ÚZEMNÍ PLÁN MĚSTA BRNA

Textová část Odůvodnění

Kapitola 19 Vyhodnocení připomínek

Svazek Pd1 *(bez osobních údajů)*

Ch-3

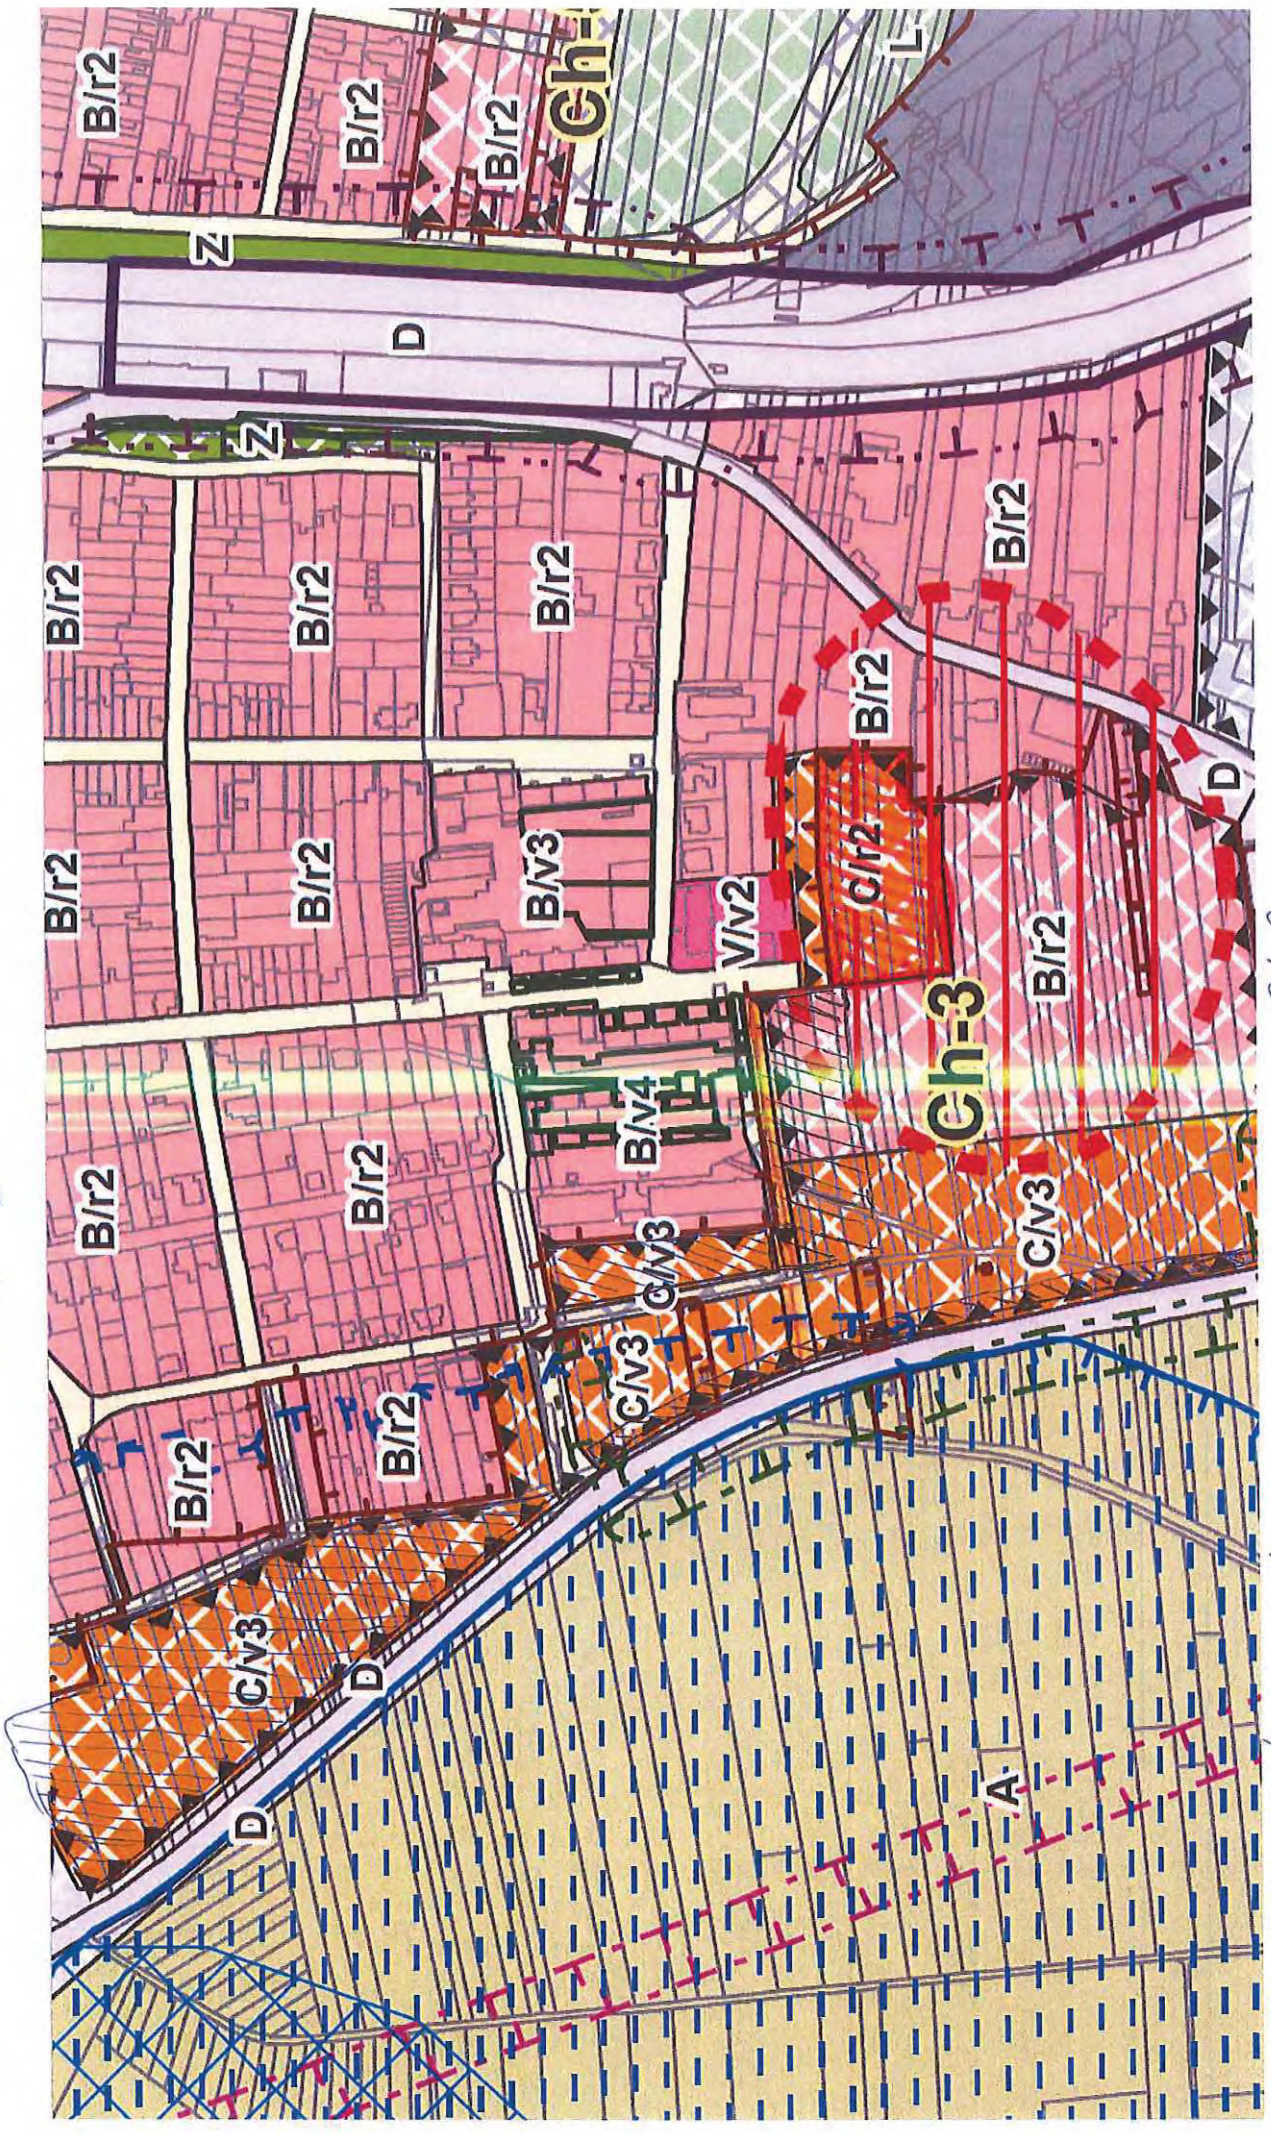
Přípomínka č. 3: Požadavek na omezení rozsahu ploch smíšené obytné a bydlení, doplnění ploch zeleně a sportu. Nesouhlas s komunikací v blízkosti bytových domů na ulici Jánošíkova a Šromova v lokalitě Ch – 3 dle přílohy č. 3

Znovu požadujeme omezit návrhové plochy smíšené obytné mezi ulicemi Zámecká a Davidkova a navazující plochy bydlení v lokalitě Ch - 3 Davidkova, a to dle níže uvedených požadavků a přílohy „CH3“ těchto připomínek.

- 1) CH 3 – nesouhlasíme s návrhem UP – znovu požadujeme dodržet plochy městské zeleně Z dle stávajícího UP a rozšířit je, plochy se nacházejí v záplavové zóně neplánovat nic mimo zeleně (možnost zaplavování) navrhujeme s odůvodněním na prozatím nerealizované POP (a nerealizovatelnost poldru Chrlice). Na pozemku p.č. 931/1 zeleň Z – investor daného pozemku - v sousedství vybudoval dva bytové domy a na daném pozemku propagoval pouze dětské hřiště – nyní zřejmě na základě jeho připomínek se dochází ke změně UP na řečeném pozemku p.č. 931/1 – ze strany městské části požadujeme zeleň Z.

- 2) Pod polní cestou na návrhu plochy C/v3 doplnit izolační plochu zeleně, na další ploše C/v3 doplnit plochu také izolační zeleně. Zvolit plochy smíšené obytné C/v2 oproti navrhovanému C/v3 (mezi ulicí Davidkovou a Rebešovickou)

- 3) Doplnit plochu sportu S jedná se o pozemky p.č. 949, 951, 953, 809, 812).
Souhlasíme s prodloužením komunikace na ul. Okrajová.
Nesouhlasíme s návrhem komunikace v blízkosti bytových domů ulice, Jánošíkova a Šromova. Komunikace je plánována a v blízkosti bytových domů a vnitrobloku sídliště – je nevhodné zatahovat dopravu do těchto míst v požadavku k UP Rady městské části Brno- Chrlice bylo budovat sportovní plochy - na vymezení C/v2 trváme.

- 4) Mezi ulicí Šromovou a Rebešovickou požadujeme ploch C/r2 přeměnit na B/r2

NESOUHLASIME S KOMUNIKACI

Předmětné podání je ve svých požadavcích, a proto také svojí povahou, uplatněno mimo projednávaný rámec podstatných úprav, a tudíž je ve smyslu ust. § 53 odst. 2 zákona č. 183/2006 Sb., o územním plánování a stavebním řádu, ve znění pozdějších předpisů, vyhodnoceno tak, že se mu nevyhovuje.

Сб-4

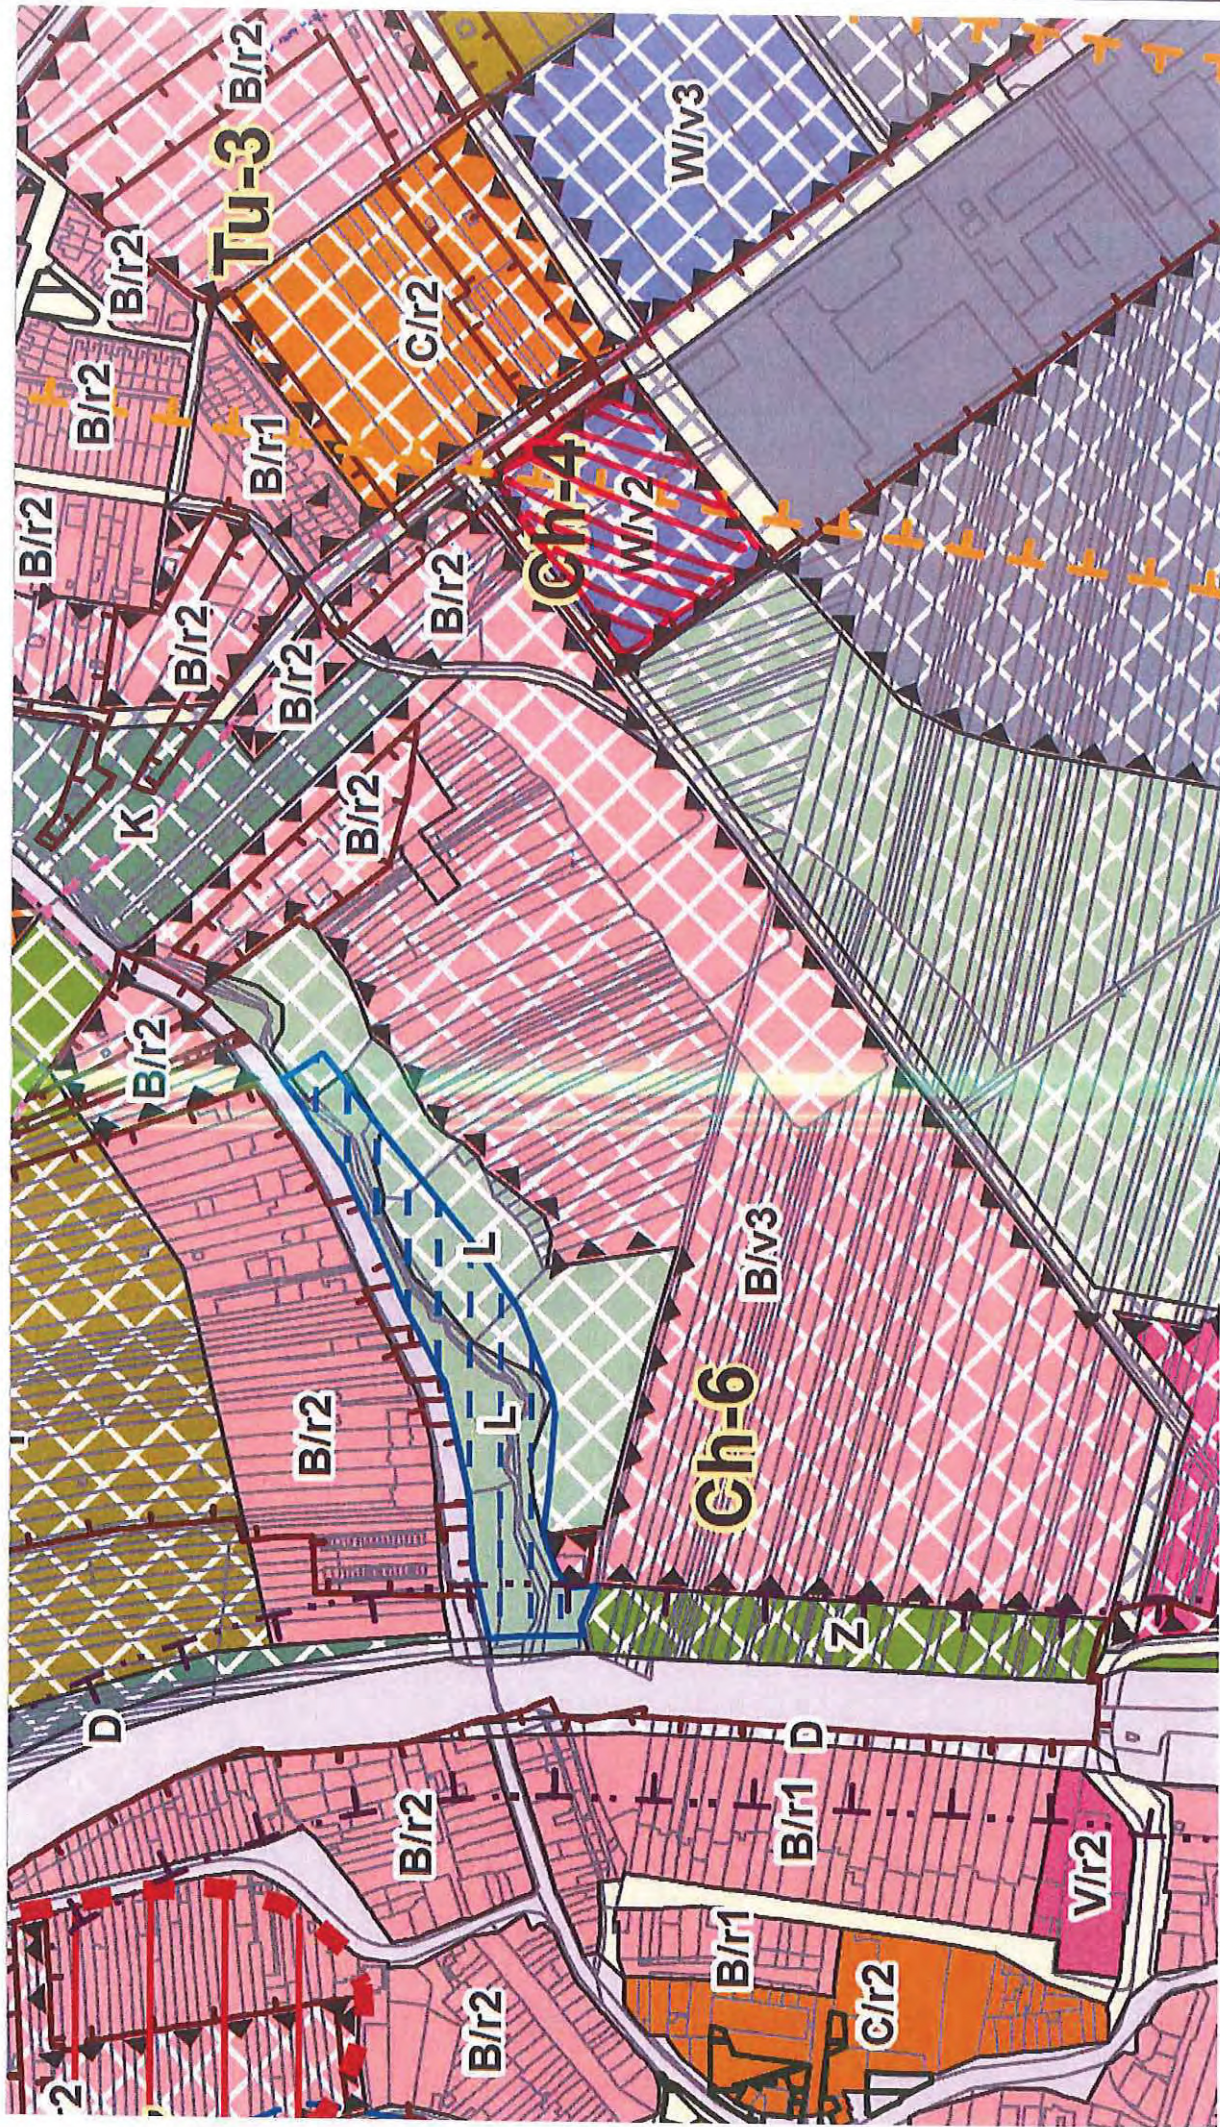
4 Přípomínka č. 4: Požadavek na změnu plochy komerční vybavenosti v lokalitě Ch – 4 na plochu zeleně **4**

Opětovně nesouhlasíme s vymezením návrhové plochy komerční vybavenosti W/v2 mezi nově vznikající obytnou zástavbou v Chrlicích a Tuřanech v lokalitě Ch - 4 Výspa (viz příloha „CH4“). Právě s ohledem na blízkost rodinné a budoucí bytové zástavby a již dnes existující hlučnou průmyslovou výrobu v blízkosti této lokality navrhuje vymežit v navržené ploše W/v2 plochu městské zeleně.

Ch-6

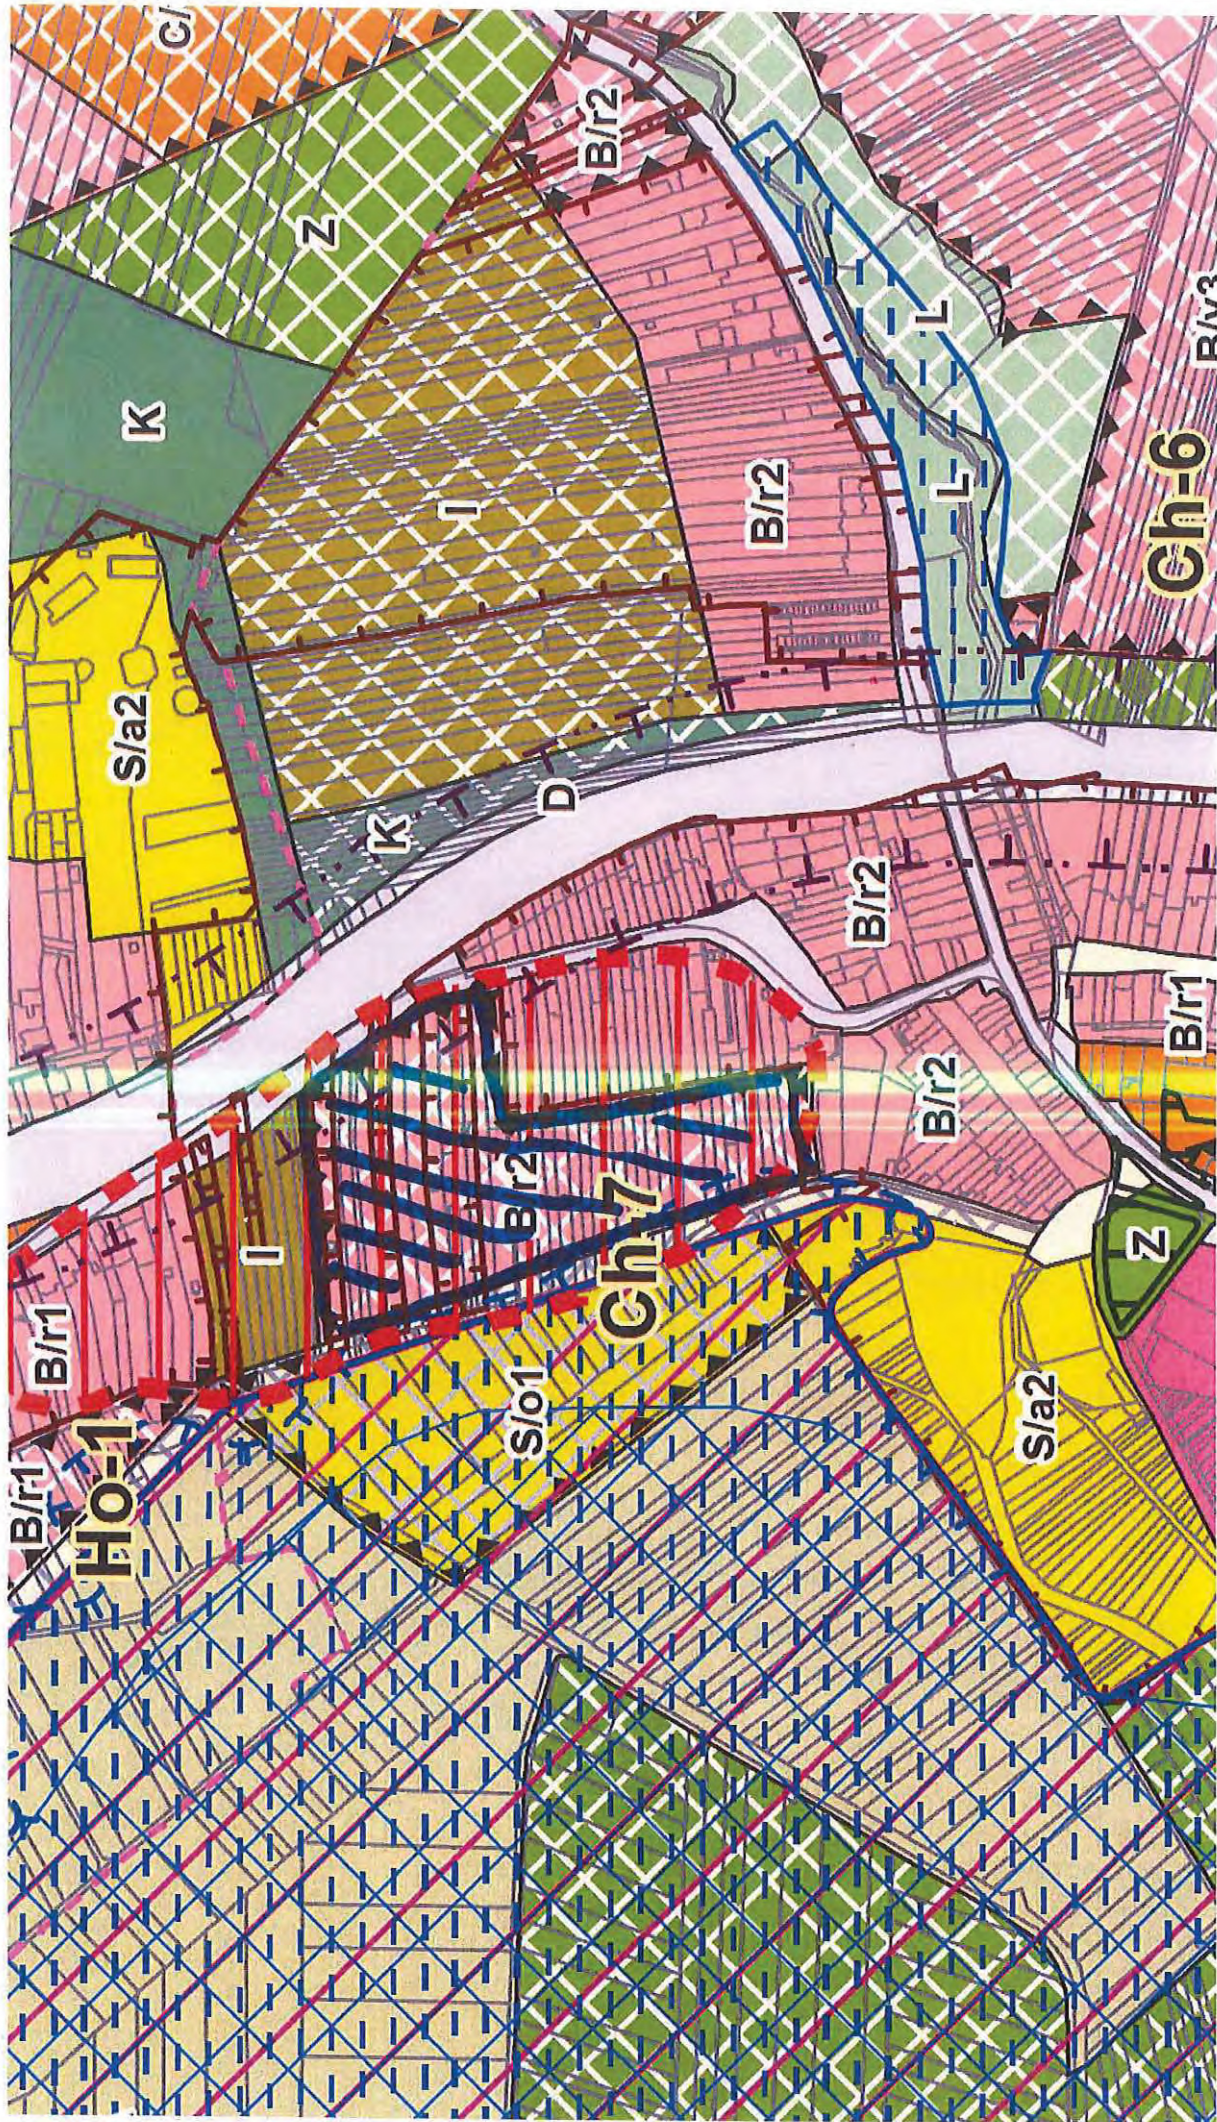
6 Přípomínka č. 6: Požadavek na vymezení plochy B/r1 na pozemcích p.č. 1599 a 1600/1 k.ú. Chrlice. Požadavek na vymezení plochy B/r2 oproti B/v3 . Požadavek na vymezení vhodného **6**
7 regulativu pro garážová stání na ulici U viaduktu. **7**

Požadujeme na pozemcích p.č. 1599 a 1600/1 k.ú. Chrlice, na nichž se nachází stavba rodinného domu, vymežit stabilizovanou plochu B/r1 (viz dle přílohu „CH6“ těchto připomínek. Dále požadujeme vymezení plochy jako v návrhu v červnu r. 2020 ploch B/r2.

Nyní však dochází k návrhu B/v3 – se kterým nesouhlasíme.

Oblast garáží - požadujeme zařadit plochu na oblast garáží s vhodným regulativem nikoliv plochu bydlení B.

— B/r2

— VYMEZ ENÍ ODPOVĚDÍCÍHO REGULATIVU PŘI GARÁŽE
